华著花园项目效果图修改前后对比

华著花园项目效果图修改前后对比

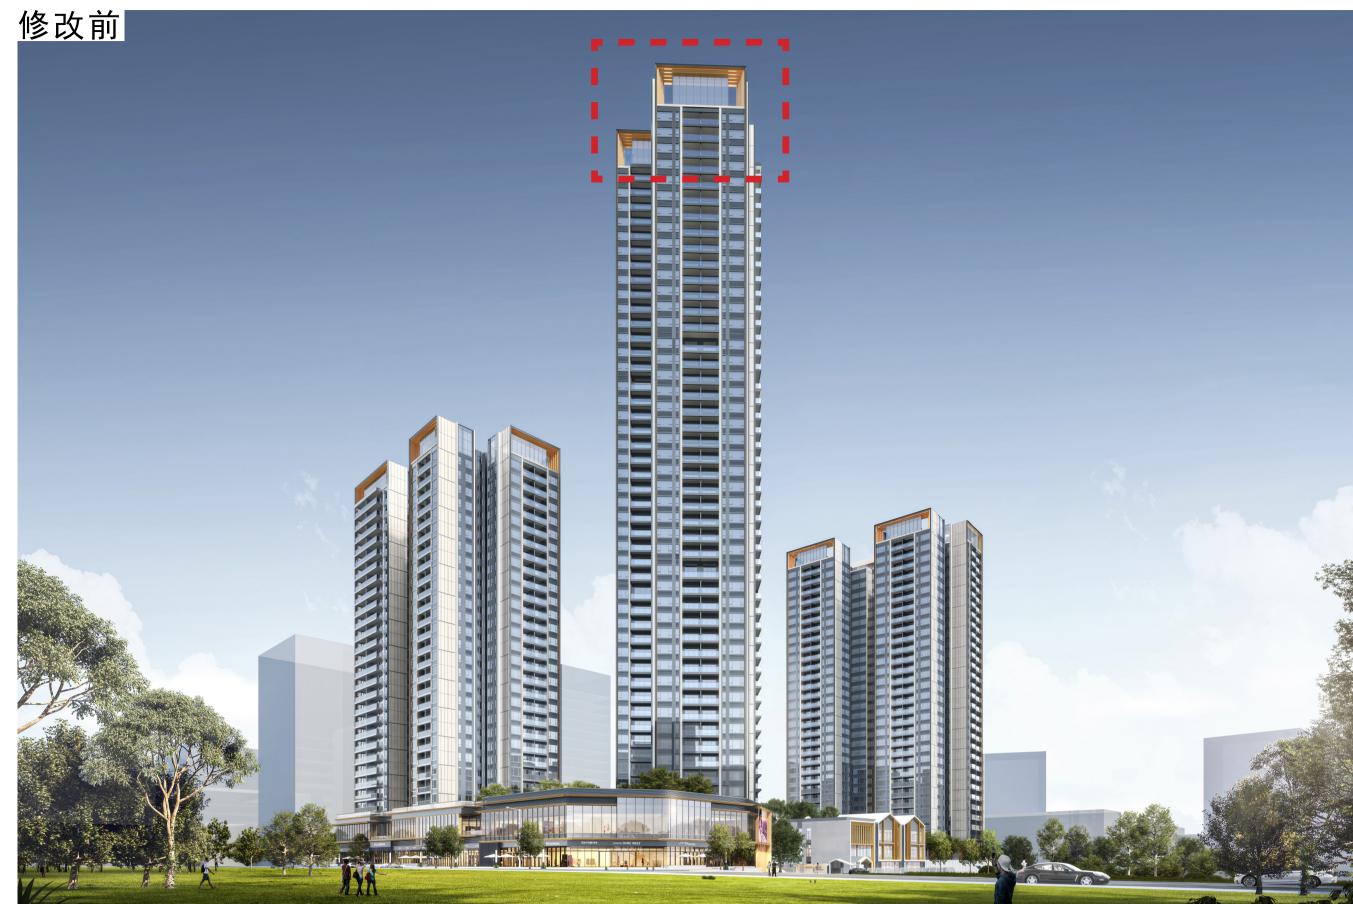
- 修改说明: 1、七单元超高层顶层局部两户减一层。 2、塔冠高度从8米改为6米。

- 修改说明: 1、七单元超高层顶层局部两户减一层。 2、塔冠高度从8米改为6米。

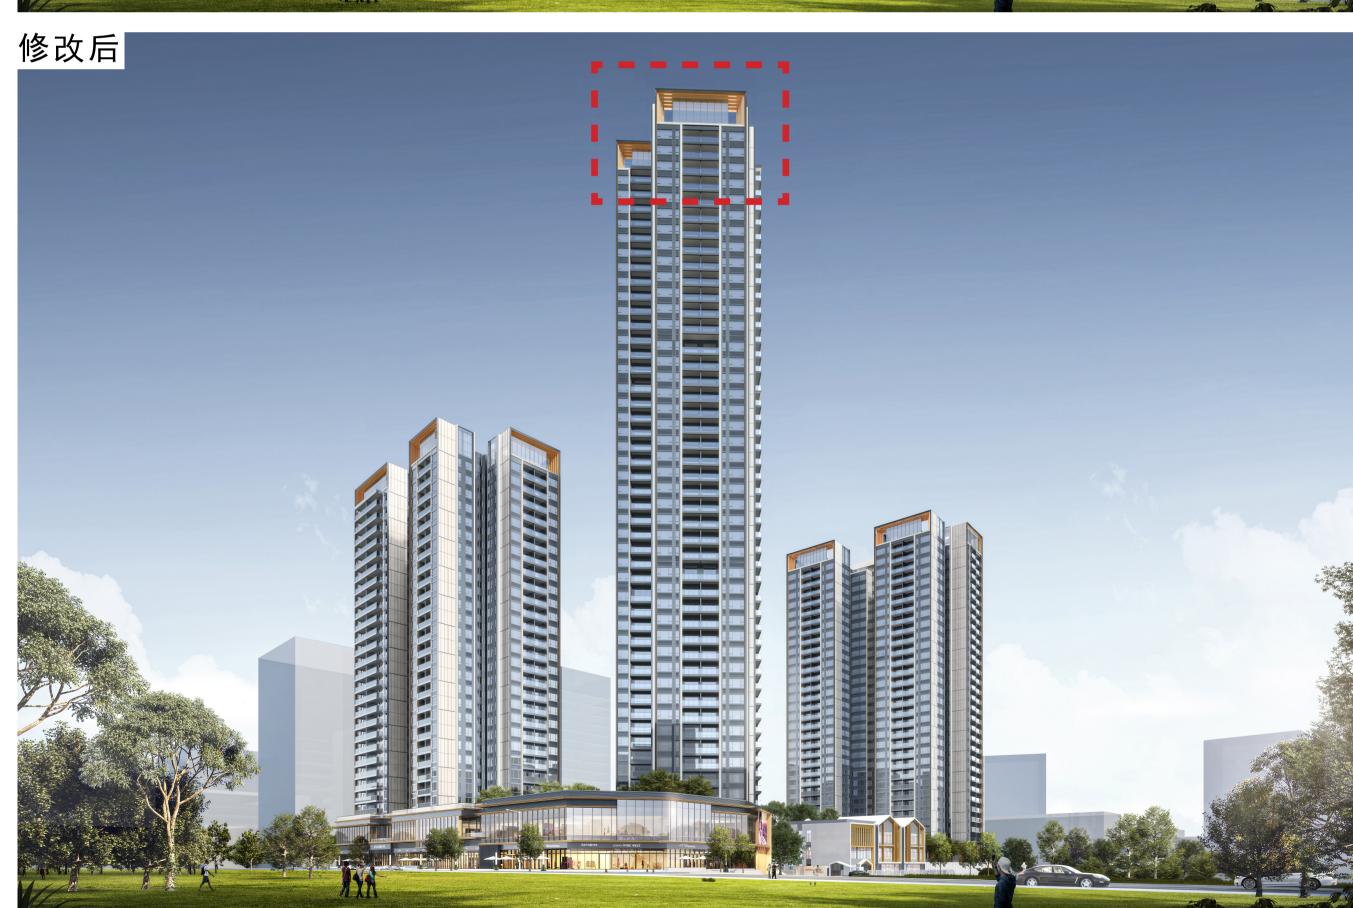
- 1、裙房雨棚高度调整为空调位置下方,雨棚造型由直角调整为圆角。
- 2、商业入口增加雨棚造型及强化入口立面昭示形象。

1、裙房雨棚高度调整为空调位置下方,雨棚造型由直角调整为圆角。
